## 改善箇所説明図

### 基準不適合発生箇所

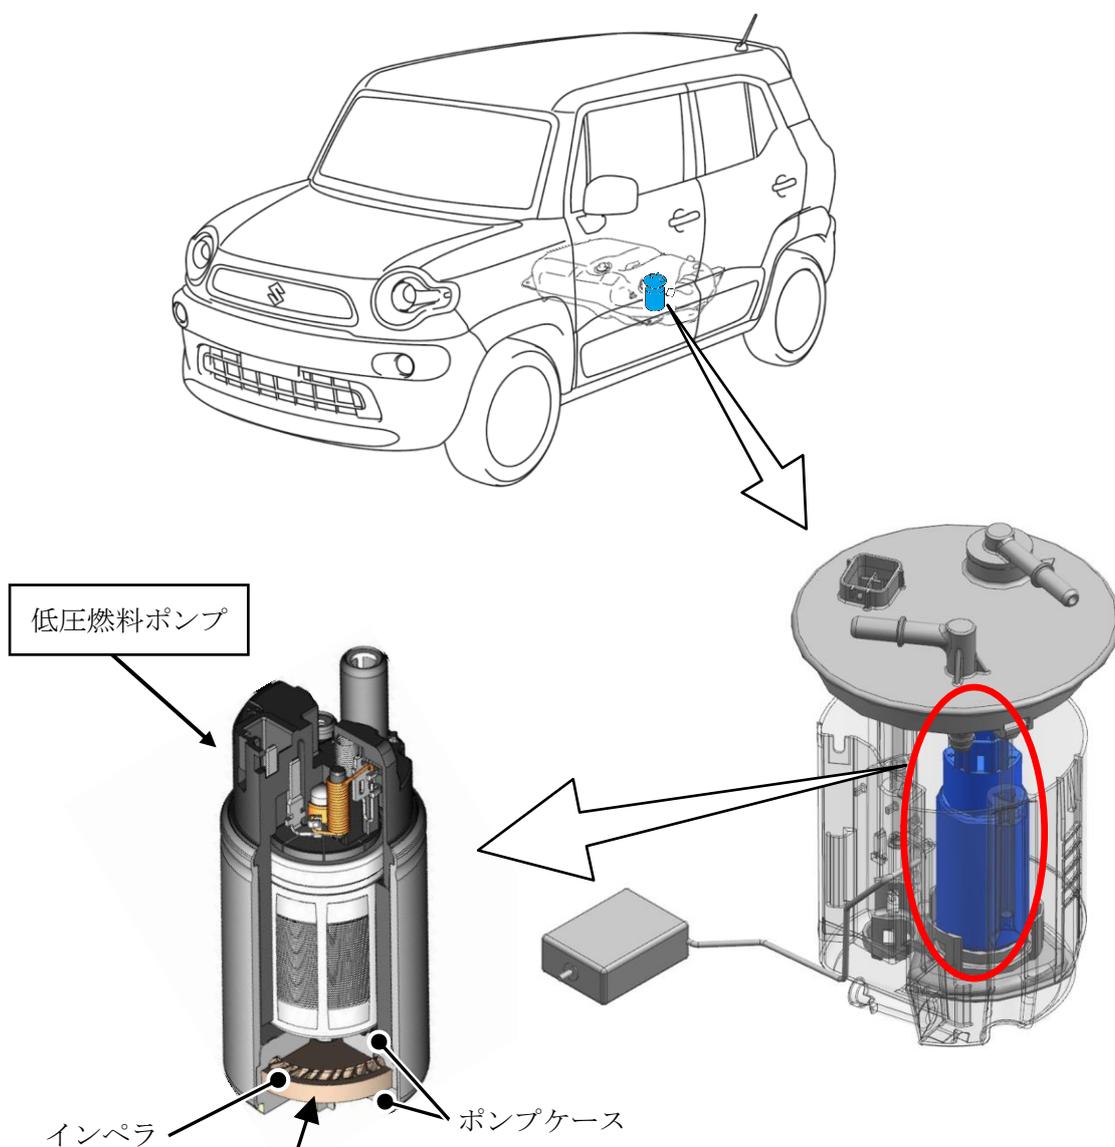
低圧燃料ポンプのインペラ（樹脂製羽根車）において、成形条件が不適切なため、樹脂密度が低くなって、燃料により膨潤して変形することがある。そのため、インペラがポンプケースと接触して燃料ポンプが作動不良となり、最悪の場合、走行中エンストに至るおそれがある。

全車両、低圧燃料ポンプを対策品と交換する。

識別： IDプレートに紫色のシールを貼付する。
